# COMMUNAUTE D'AGGLOMERATION DU LIBOURNAIS

# 2<sup>ème</sup> Modification du PLAN LOCAL d'URBANISME

## 1.0 Notice explicative spécifique à la 2<sup>ème</sup> modification du PLU de Libourne

Extrait du zonage du PLU

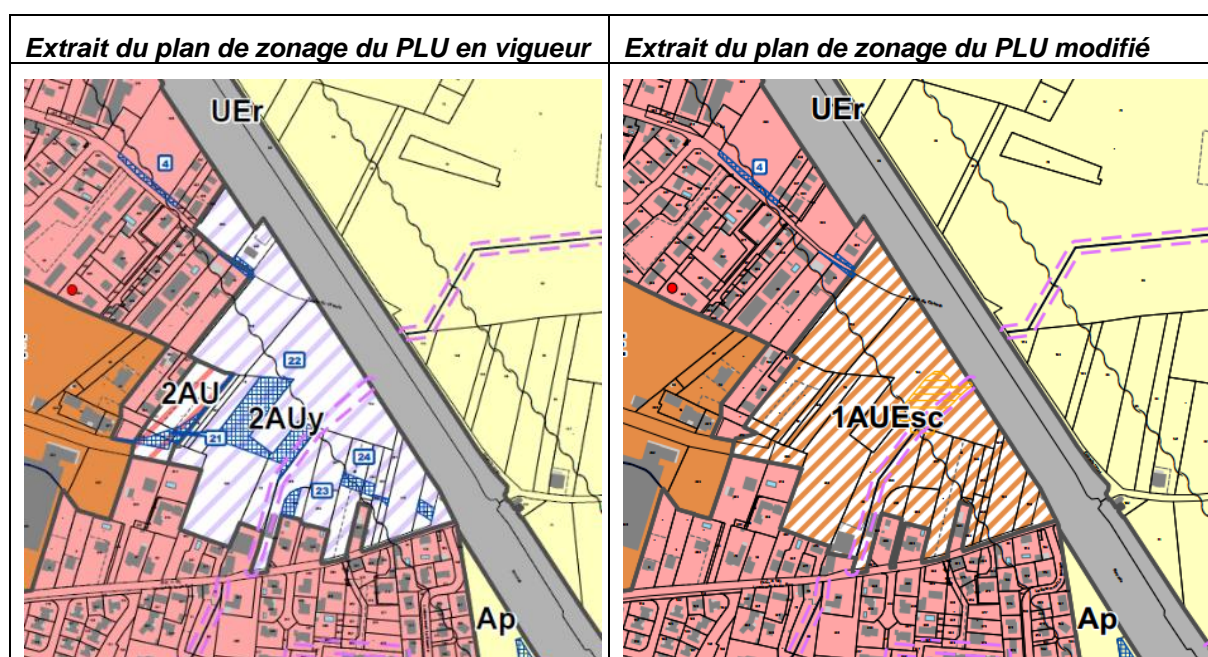
Afin de permettre l'implantation des constructions et installation nécessaire à la 4<sup>ème</sup> UIISC sur le site de la Lamberte, il est nécessaire de transformer la réserve foncière zone 2AUy du PLU approuvé en zone à urbanisme en priorité à vocation d'équipement (zone 1AUe).

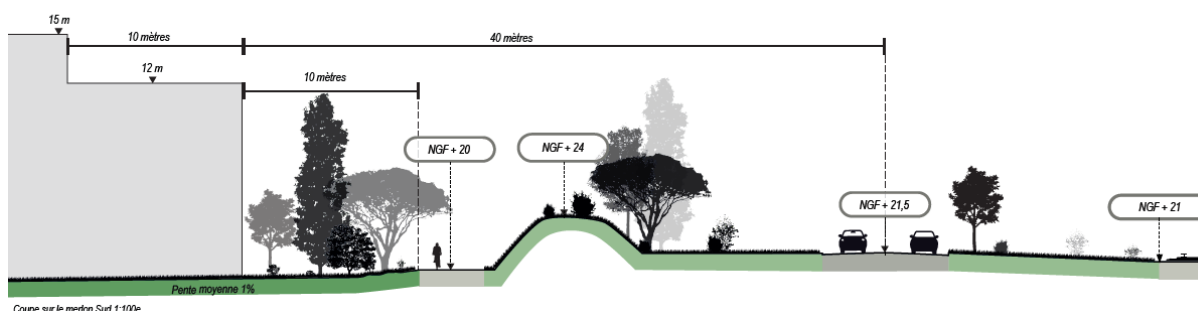
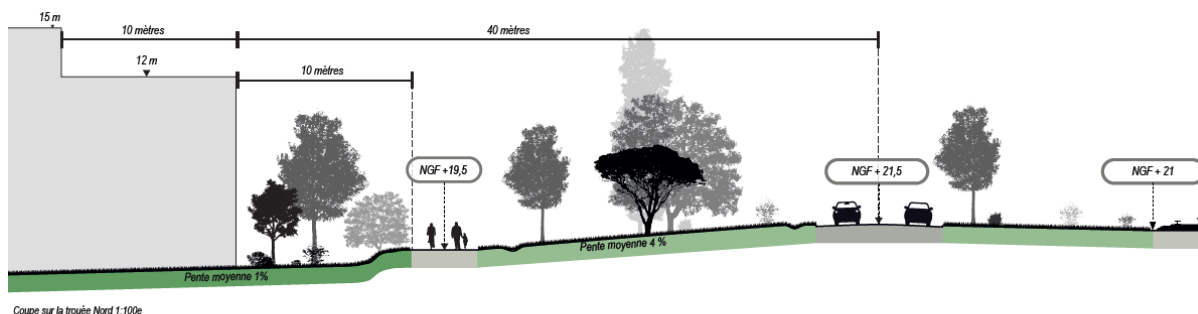
### Schéma **après** modification

Le schéma ci-après illustre le parti d'aménager proposé dans le cadre de cette procédure de modification du PLU de Libourne, afin de permettre l'installation de la 4ème UIISC sur le site.

L'objectif est de donner la vocation **artisanale d'équipement** du site et les préalables nécessaires à son urbanisation à savoir : desserte interne, précaution environnementale et accompagnement paysager.

Extrait de la liste des emplacements réservés du PLU approuvé

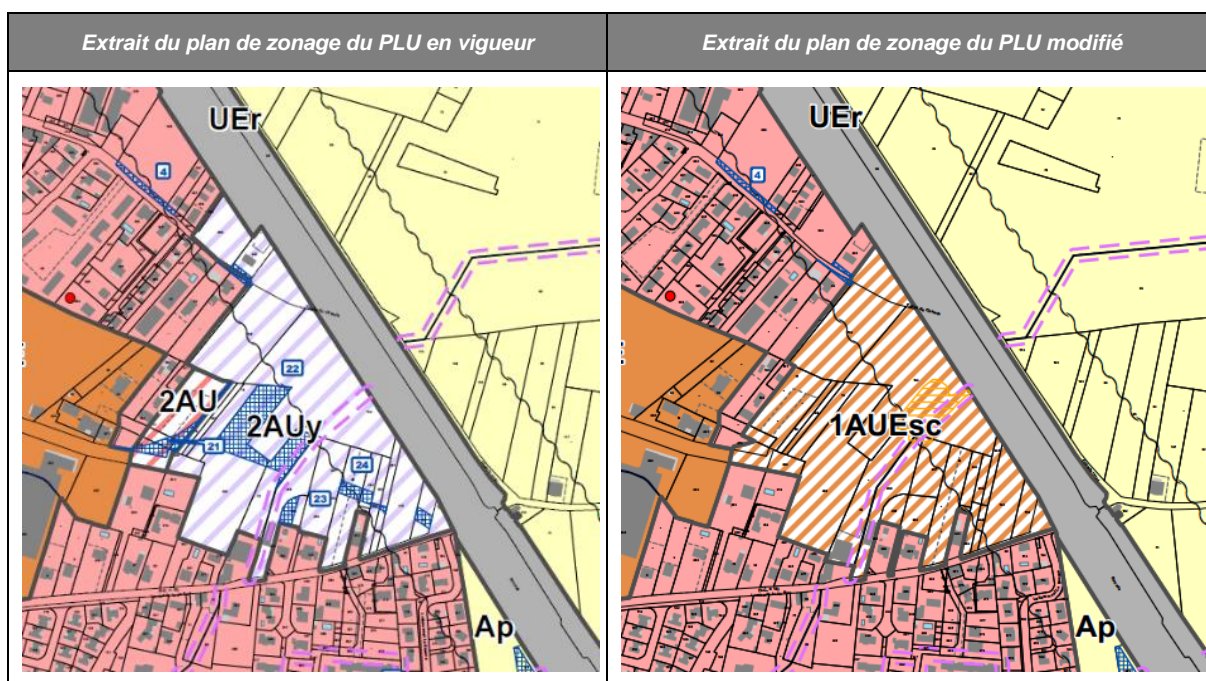
Les deux autres emplacements réservés pour la création de connexion routières sont remis en cause par le projet d'implantation d'UIISC. En effet, le PLU approuvé souhaitait développer une zone d'activités connectée aux quartiers périphérique. Avec l'arrivée de l'UIISC, le site sera entièrement dédié à la sécurité civile. Le périmètre sera donc fermé et la seule connexion routière sera réalisée avec l'avenue Monsabert.

Les emplacements réservés 21, 22, 23 et 24 sont donc supprimés avec la présente modification.

Coupe sur la trouée Nord 1:100e

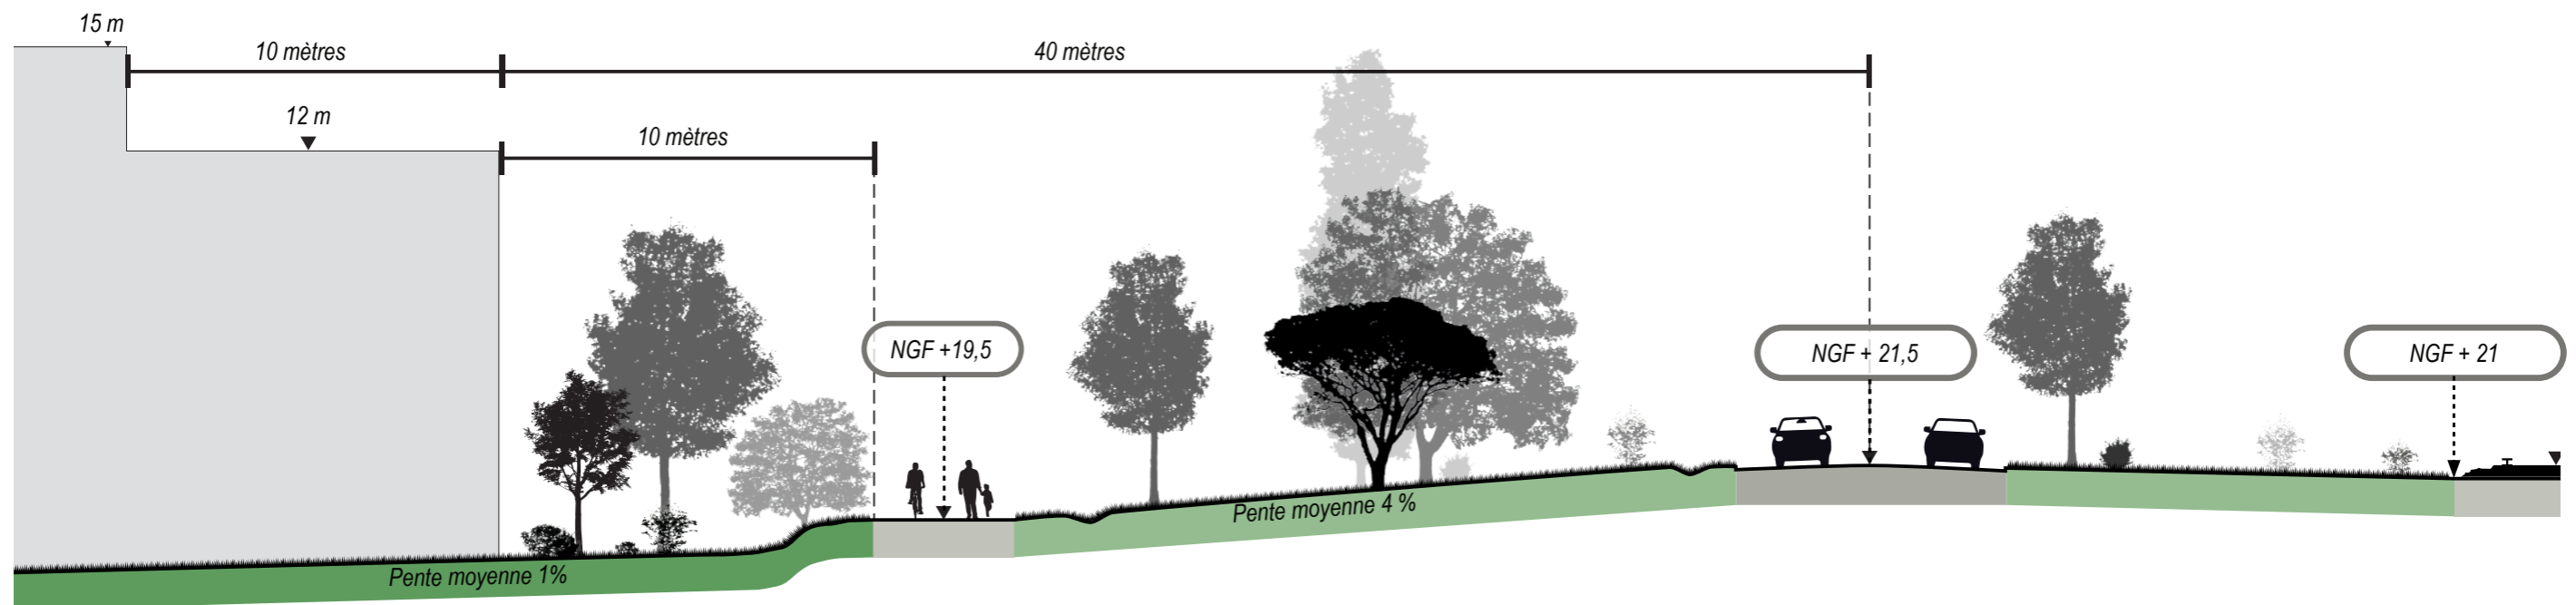
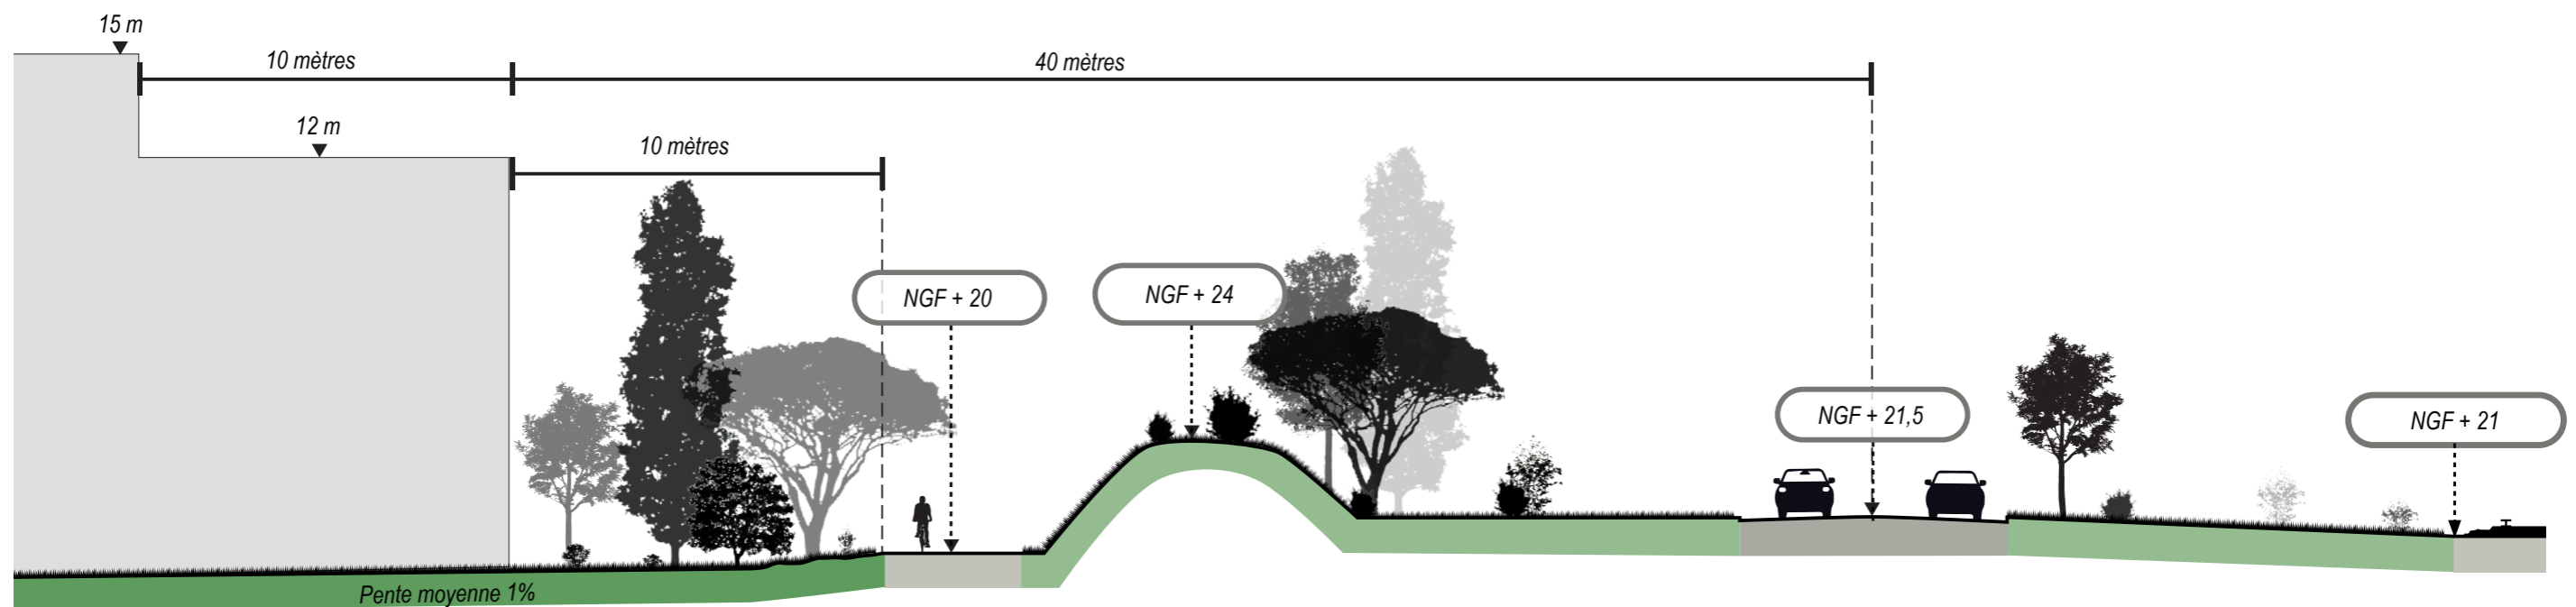
Pour assurer l'intégration paysagère de l'urbanisation aux abords de la RD1089, il est proposé de réduire la marge de recul à 40 mètres depuis l'axe de la voie. Cette distance permet de tenir compte de la présence de la voie verte située entre la zone à urbaniser et la RD1089, et il permet d'implanter les constructions dans le prolongement du tracé du Chemin du Casse, permettant de respecter une certaine logique historique d'organisation du site. Une distance d'environ 10 mètres permet de valoriser les abords de la voie verte.

Pour éviter un front bâti trop massif ou brutal le long de la déviation, la hauteur des constructions est limitée à 12 mètres dans les 10 premiers mètres du terrain. Cela permet de fixer la hauteur des bâtiments les plus exposés à un niveau similaire à la cime des arbres de grand développement existant ou qui pourront être plantés dans la marge de recul.
